Tendeur de courroie

Pour moteurs
Mercedes Benz CDi,
voir aussi référence OE: 611 200 04 70

Référence OE 611 200 04 70

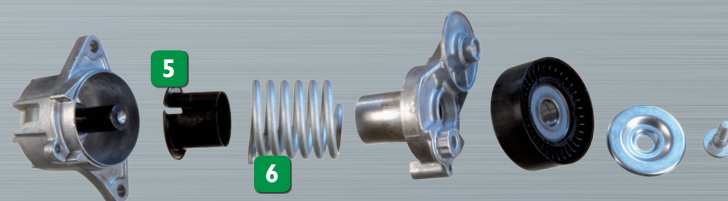
Pour des raisons de conception et lorsque le moteur fonctionne avec un tendeur de courroie d'origine référence OE 611 200 04 70, un bruit peut se faire entendre. (Le fabricant a d'ailleurs remplacé cette version depuis)

Le bruit est causé par le ressort interne dont la dimension est trop grande. Au moment du fonctionnement, il se met en contact avec la base de son logement (voir photo repères 2 et 6)

Le bruit est généré lorsque le ressort touche à la fois la partie centrale (photo repère 3) et la base du tendeur (photo repère 4)

SWAG propose le tendeur de courroies référence 10 92 6775 (OE 646 200 02 70), comme la solution pour le marché de la pièce de rechange.

Une douille en plastique (photo repère 5) très résistante à l'usure, sépare le ressort (photo repère 6) du fond du boîtier, empêchant ainsi le contact métal contre métal, au niveau du siège. Sachant que seules les valeurs de torsion du ressort importent, la hauteur du ressort a pu aussi être réduite (photo repère 6 bis).

Le contact du ressort avec le fond du boîtier a été également supprimé grâce à une entretoise en plastique (photo repère 7). Grâce à cela, plus aucun bruit ne se produit.

Dans la nouvelle version, un axe en acier a été serti (photo repère 8), afin d'assurer un meilleur de centrage interne du ressort.
